Folketingets Trafikudvalg  
Christiansborg  
1240 København K

Dato : 5. april 2005  
J.nr. : 400-2

**Spørgsmål 29:**

"Ministeren bedes kommentere det materiale, Grøn Trafik i Bycirklen og William Pedersen afleverede i forbindelse med dialogmødet den 12. januar 2005 i Trafikministeriet, jf. L 11, folketingsåret 2004-05, 1. samling – bilag 31.

*Problematiske strækninger i vestgående retning i Williams forslag*

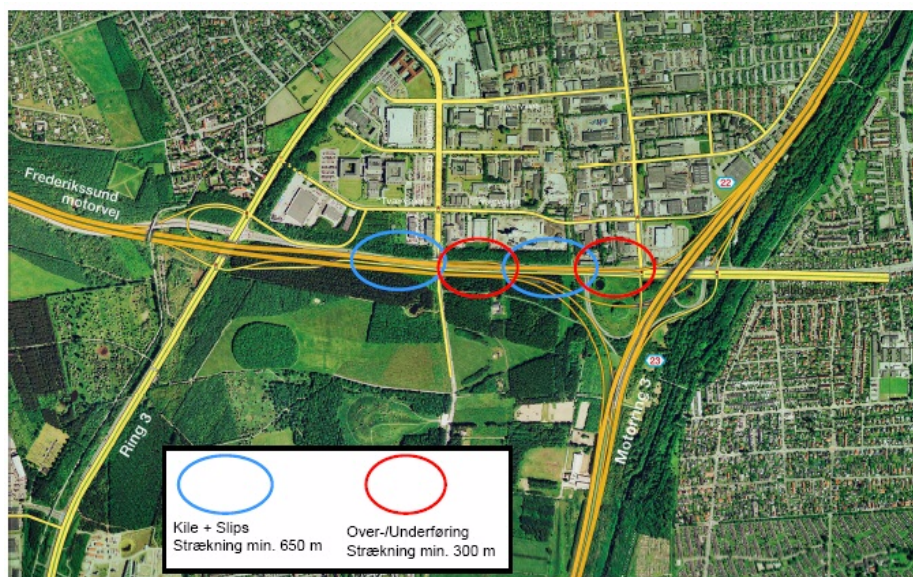
Grøn Trafik i Bycirklen kritiserer Vejdirektoratets projekt for at være karakteriseret ved for korte flettestrækninger, og foreningen er af den opfattelse, at der ikke er noget problem med flettestrækningerne i Model 2c i vestgående retning.

I William Pedersens forslag er der ikke tilstrækkelig flettestrækning mellem Motorring 3 og Ring 3. En nedklassificering af strækningen til en vej af lavere klasse løser ikke dette grundlæggende problem.

Afviklingen af så store trafikmængder på en sikker og glidende måde, og det at skabe sammenhæng i motorvejsnettet mellem Motorring 3 og Motorring 4, vil ikke kunne opfyldes med en nedklassificering til en vej med en lavere standard. Det hjælper heller ikke at flytte flettepunktet i vestgående retning længere mod vest.

Hvis den sydfra kommende rampe mod vest i William Pedersens forslag skal tilsluttes længere mod vest for at undgå fletteproblemer med den nordfra kommende rampe, vil det yderligere have en række negative konsekvenser. Tilslutningen skal således flyttes så langt mod vest, at det indebærer, at det ikke er muligt at etablere en frakørselsrampe ved Ring 3. Endvidere skal den sydfra kommende rampe over en strækning føres parallelt med motorvejen, således at den beslaglægger en del af det beplantede areal mellem Jyllingevej og erhvervsområdet.

Af hensyn til trafiksikkerheden er det vigtigt, at trafikanterne ikke oplever hyppige eller bratte skift i en vejs standard, og det er derfor også et bærende princip, at der skal være kontinuitet i motorvejsstandarden i alle retninger i et fordelingsanlæg. Efter Vejdirektoratets vurdering er en nedklassificering af strækningen med de i William Pedersens forslag forudsatte til- og frakørselsramper til motorvejsnettet derfor trafiksikkerhedsmæssigt betænkelig.
